Mission régionale d'autorité environnementale  
ÎLE-DE-FRANCE

**Avis délibéré**  
**sur le projet de réaménagement du secteur « Blanchard-  
Croizat-Fortin » à Bagneux (92)**

N° APJIF-2022-046  
en date du 29/06/2022

Figure 5: délimitation des îlots et des périmètres concernés par chacune des phases du projet (source : p. 9 du document « Évaluation environnementale - Chapitre 3 : résumé non technique »).

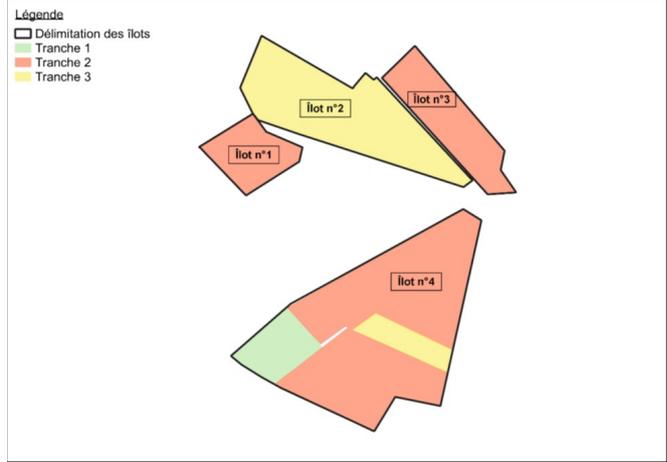
De fait, certaines données mentionnées dans l'étude d'impact sont relatives à la phase 1 identifiée en tant qu'opération d'aménagement sur une partie de l'îlot n°4 et représentant une surface totale de 1 510 m<sup>2</sup> (Figure 5). Pour l'Autorité environnementale, ce parti pris ne favorise pas une approche globale et limite la compréhension par le public du projet dans son ensemble dans le cadre de la démarche d'évaluation environnementale. Sans remettre en question les modalités adoptées pour procéder à l'aménagement du secteur « Blanchard-Croizat-Fortin » (mise en œuvre de plusieurs étapes de construction au fur et à mesure de l'acquisition des parcelles nécessaires au projet), l'Autorité environnementale constate l'absence dans l'étude d'impact des éléments d'analyse disponibles dès ce premier stade de la procédure et utiles à la compréhension des enjeux environnementaux sur l'ensemble du projet, nonobstant ceux qui devront faire l'objet d'actualisations lors des prochaines étapes.

**Figure 6:** Site du projet et émission de NO2 en 2021 selon Airparif, la moyenne annuelle est abaissée par rapport à une année normale en raison des périodes de confinement ou de baisse d'activité.

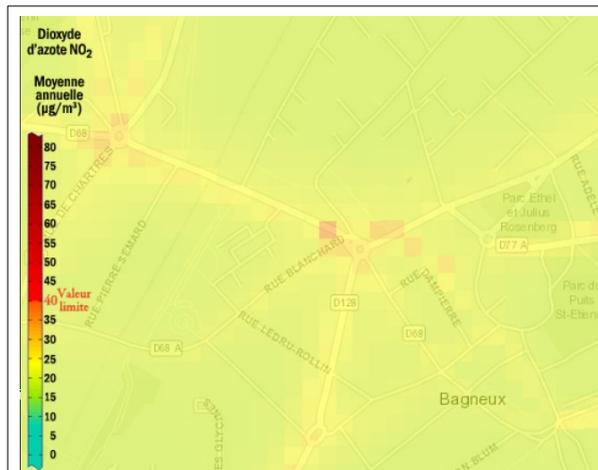
- en précisant le caractère non représentatif des données collectées en 2021 et en rappelant les valeurs moyennes annuelles de 2019 produites par AirParif ;
- en mentionnant les valeurs recommandées par l'Organisation mondiale de la santé (lignes directrices adoptées en 2021 déterminant les seuils au-delà desquels un impact des pollutions de l'air sur la santé est constaté) ;
- en justifiant de l'efficacité de la seule mesure de réduction envisagée et en présentant une stratégie ambitieuse de développement des modes actifs dans le cadre du projet, en lien avec les collectivités territoriales compétentes, et, à défaut, en renforçant les mesures d'évitement et de réduction pour permettre d'atteindre l'objectif de moindre impact sanitaire.

Figure 8: carte des bruits cumulés et localisation des quatre îlots du projet (source : document réalisé par la MRAe à partir des cartes de l'association Bruitparif)

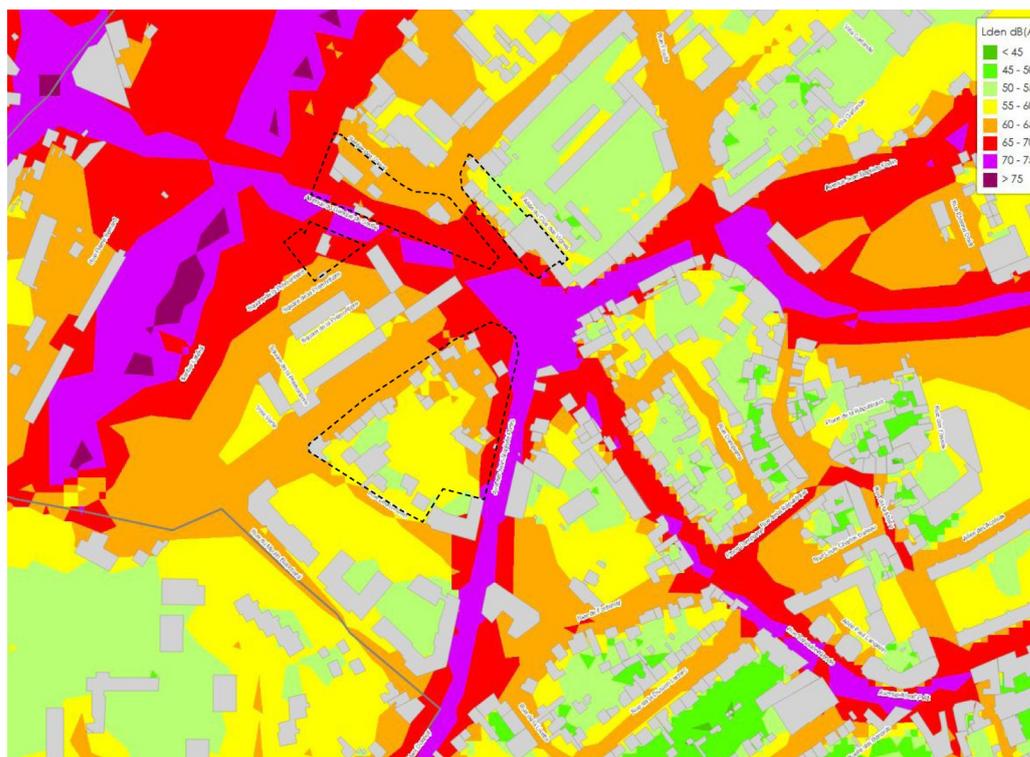
L'Autorité environnementale constate que les habitants vont être exposés à des niveaux de bruit potentiellement élevés (Figure 8), et estime nécessaire d'envisager des mesures d'évitement ou, à défaut, d'autres mesures de réduction relatives à la disposition des bâtiments (implantation des bâtiments, conception des logements et orientation des pièces de vie...).

Dans un souci de protection de la santé humaine, l'Autorité environnementale suggère de se référer aux valeurs des niveaux de bruit définies par l'OMS comme éléments de référence pour les mesures de réduction du bruit. Elle a établi les seuils de gêne sérieuse à l'extérieur de l'habitat durant la journée à 53 dB(A) et à 45 dB(A) pour les bruits nocturnes, niveaux largement dépassés sur le site du projet.

- retenir en valeurs de référence les recommandations de l'OMS pour la prise en compte du bruit du trafic routier ;
- compléter en conséquence l'étude d'impact en proposant des mesures d'évitement ou, à défaut, d'autres mesures de réduction que les mesures d'isolation conformément à la réglementation, notamment à la source ou liées à la configuration des bâtiments et à l'organisation des logements pour réduire l'exposition des personnes aux pollutions sonores y compris fenêtres ouvertes.
